**22. Änderung des Flächennutzungsplanes der Gemeinde Siegsdorf;
Frühzeitige Beteiligung der Behörden gem. § 4 Abs. 1 BauGB**

**Gemeinde Siegsdorf, Landkreis Traunstein;
22. Änderung des Flächennutzungsplanes und Neuaufstellung des Bebauungsplanes "Buchenwald-West";
Verfahren nach § 4 Abs. 1 BauGB**

22. Änderung des Flächennutzungsplanes und Neuaufstellung des Bebauungsplanes „Buchenwald-West“

Anlage
1 Lageplan

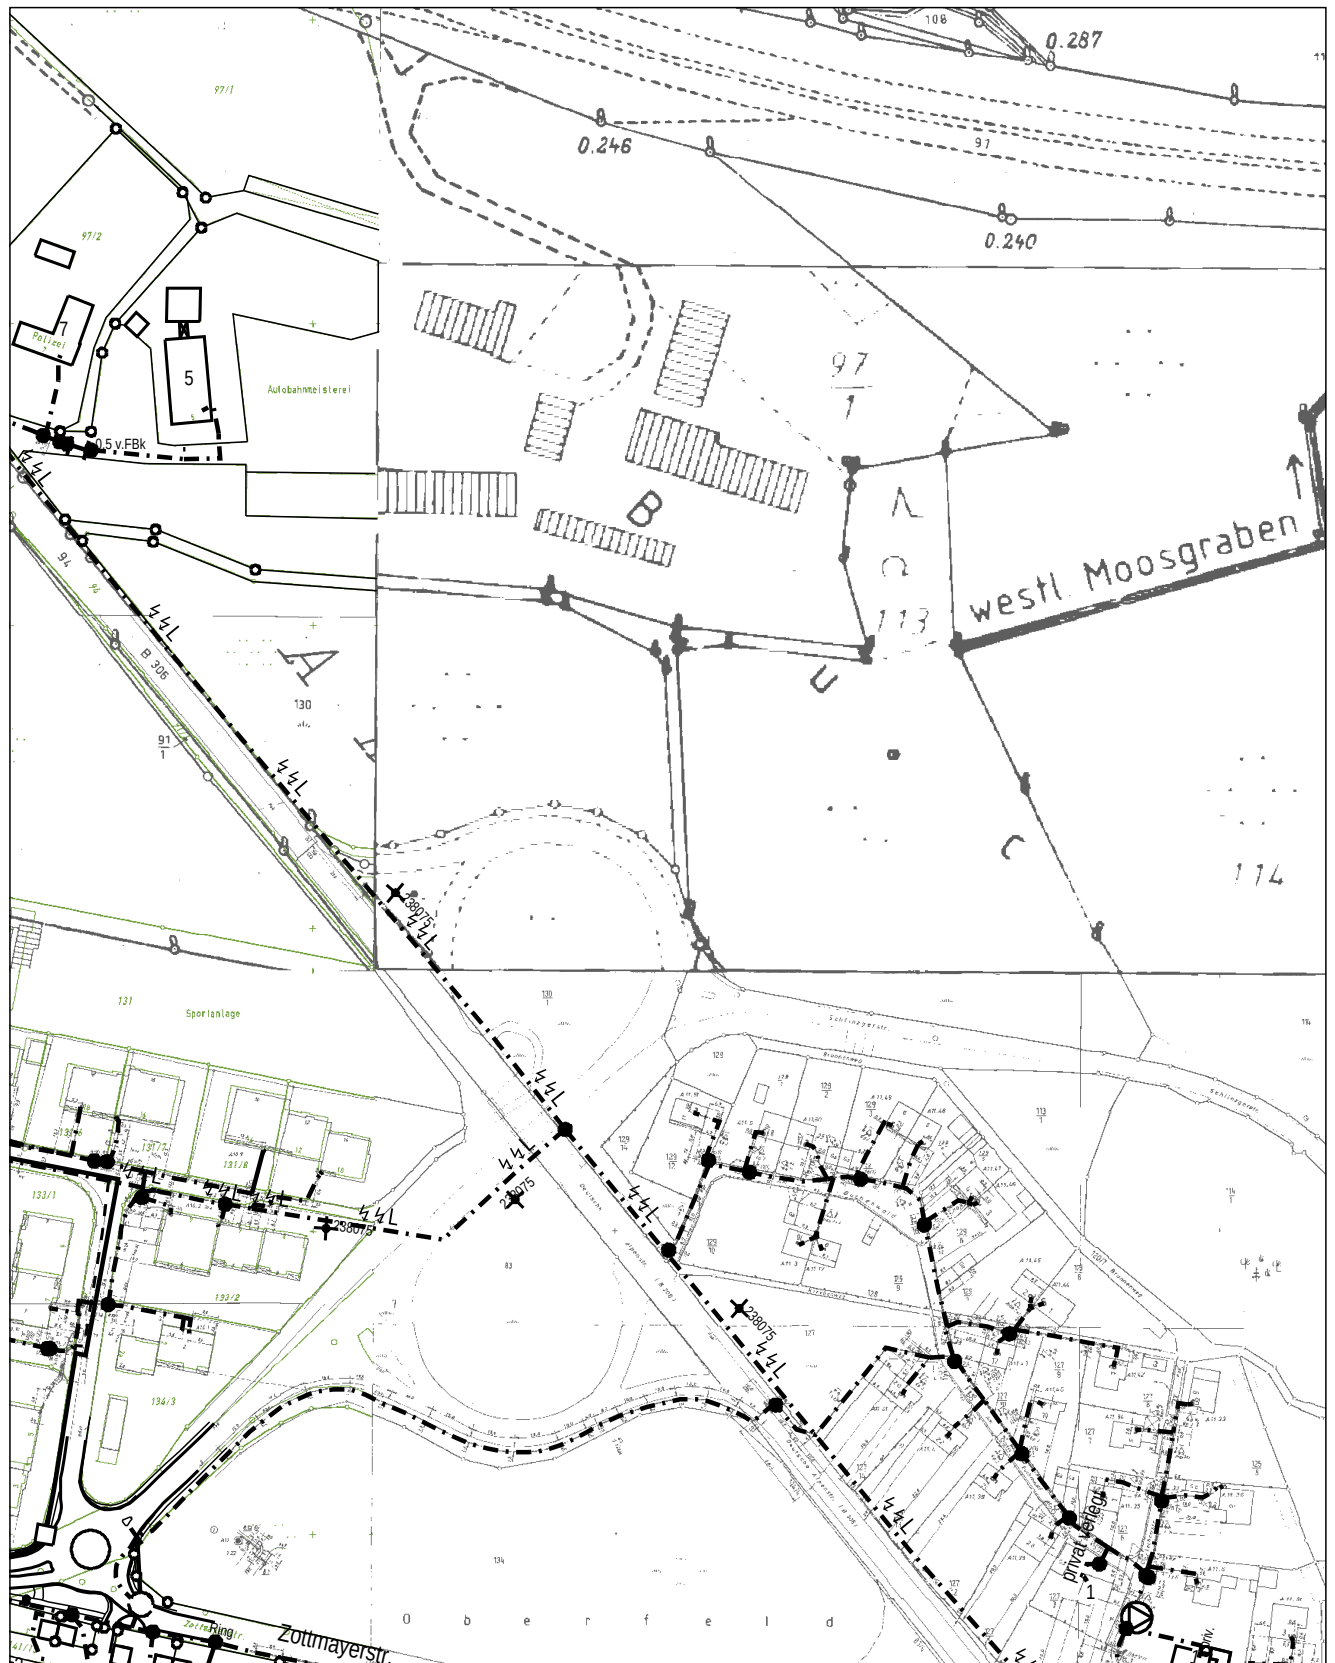
Am Rande des Geltungsbereiches, entlang der Deutschen Alpenstraße befinden sich Telekommunikationslinien der Telekom, die durch die geplanten Baumaßnahmen möglicherweise berührt werden (siehe Bestandsplan in der Anlage - dieser dient nur der Information und verliert nach 14 Tagen seine Gültigkeit). Wir bitten Sie, alle Beteiligten darauf hinzuweisen, bei der Planung und Bauausführung darauf zu achten, dass diese Linien nicht verändert werden müssen bzw. beschädigt werden.

- In allen Straßen bzw. Gehwegen sind geeignete und ausreichende Trassen mit einer Leitungszone für die Unterbringung der Telekommunikationslinien vorzusehen.

Hinsichtlich geplanter Baumpflanzungen ist das "Merkblatt Bäume, unterirdische Leitungen und Kanäle" der Forschungsgesellschaft für Straßen- und Verkehrswesen, Ausgabe 2013 - siehe hier u. a. Abschnitt 6 - zu beachten. Wir bitten sicherzustellen, dass durch Baumpflanzungen der Bau, die Unterhaltung und Erweiterung der Telekommunikationslinien nicht behindert werden.
